**Stellungnahme zum Flächennutzungsplan der Gemeinde Jüchen,  
22. Änderung – Sachlicher Teilflächennutzungsplan „Windenergie“**

**Flächennutzungsplan der Gemeinde Jüchen, 22. Änderung – Sachlicher Teilflächennutzungsplan „Windenergie“**  
Ihr Schreiben vom 25.4.2018

**Aufstellung der 22. Änderung des Flächennutzungsplanes der Gemein-  
de Jüchen – Sachlicher Teilflächennutzungsplan „Windenergie“  
Beteiligung der Behörden und sonstigen Träger öffentlicher Belange  
gem. § 4 Abs. 1 BauGB bzw. Abstimmung mit den Nachbargemeinden  
gem. § 2 Abs. 2 BauGB**

Auszug RPD (o.M.)

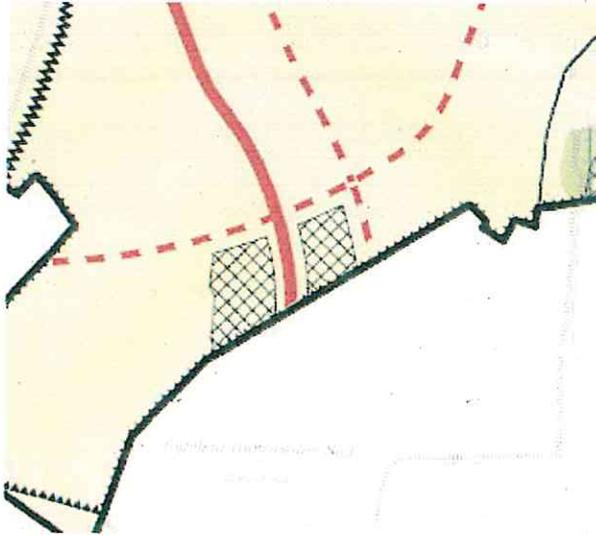
Die Abgrenzung der Teilfläche Nr. 1 weicht gegenüber dem festgelegten WEB im RPD z.T. deutlich ab, insbesondere im Westen und Osten geht die Abgrenzung über den WEB hinaus (jeweils > 1 ha), im mittleren, nördlichen Bereich bleibt die Teilfläche hinter der Darstellung des WEB zurück (deutlich > 1 ha).

Der Plan und die Begründung sind hinsichtlich der o.g. Aspekte zu überprüfen, die Begründung ggf. entsprechend zu ergänzen und – wo gemäß Überprüfung nötig – sind die Darstellungen entsprechend zu ändern (z.B. bei Teilfläche 1).
